**THE WORK OF CREWS OF VEHICLES
ENGAGED IN INTERNATIONAL ROAD TRANSPORT
(AETR)**

*Amendment 3**

**AU TRAVAIL DES EQUIPAGES DES VEHICULES
EFFECTUANT DES TRANSPORTS INTERNATIONAUX PAR ROUTE
(AETR)**

*Amendement 3**

APPROVAL MARK AND CERTIFICATE

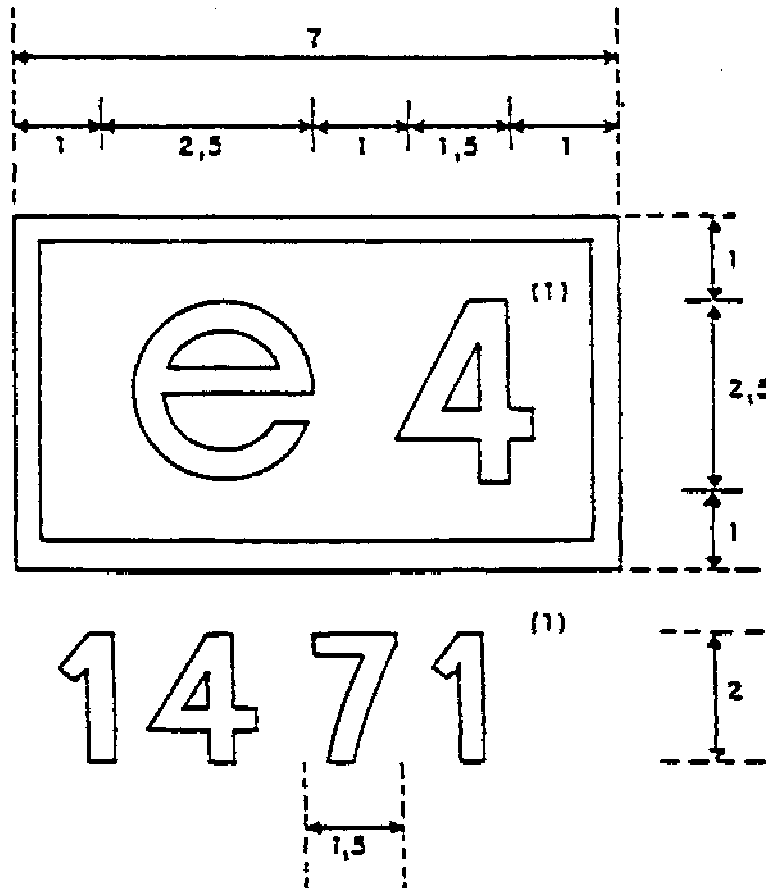
Amend to read:

"1. The approval mark shall be made up of:

A rectangle, within which shall be placed the letter 'e' followed by a distinguishing number for the country which has issued the approval in accordance with the following conventional signs:

An approval number corresponding to the number of the approval certificate drawn up for the prototype of the control device or the record sheet, placed at any point within the immediate proximity of this rectangle.

2. The approval mark shall be shown on the descriptive plaque of each set of control device and on each record sheet. It must be indelible and must always remain clearly legible.

3. The dimensions of the approval mark drawn below are expressed in millimetres, these dimensions being minima. The ratios between the dimensions must be maintained.

MARQUE ET FICHE D'HOMOLOGATION

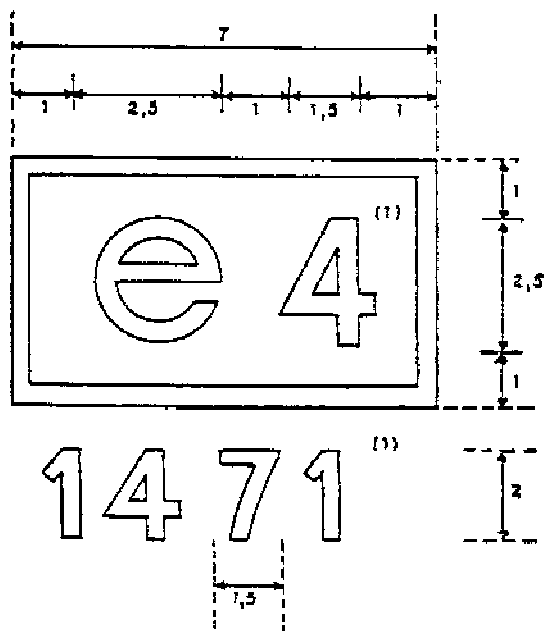
Modifier le texte comme suit:

"1. La marque d'homologation est composée:

D'un rectangle à l'intérieur duquel est placée la lettre "e" suivie d'un numéro distinctif du pays ayant délivré l'homologation, conformément aux conventions suivantes:

un numéro d'homologation correspondant au numéro de la fiche d'homologation établie pour le prototype de l'appareil de contrôle ou de la feuille d'enregistrement, placé dans une position quelconque à proximité immédiate du rectangle.

2. La marque d'homologation est apposée sur la plaquette signalétique de chaque appareil et sur chaque feuille d'enregistrement. Elle doit être indélébile et rester toujours bien lisible.

3. Les dimensions de la marque d'homologation dessinées ci-après sont exprimées en mm, ces dimensions constituant des minima. Les rapports entre ces dimensions doivent être respectés.
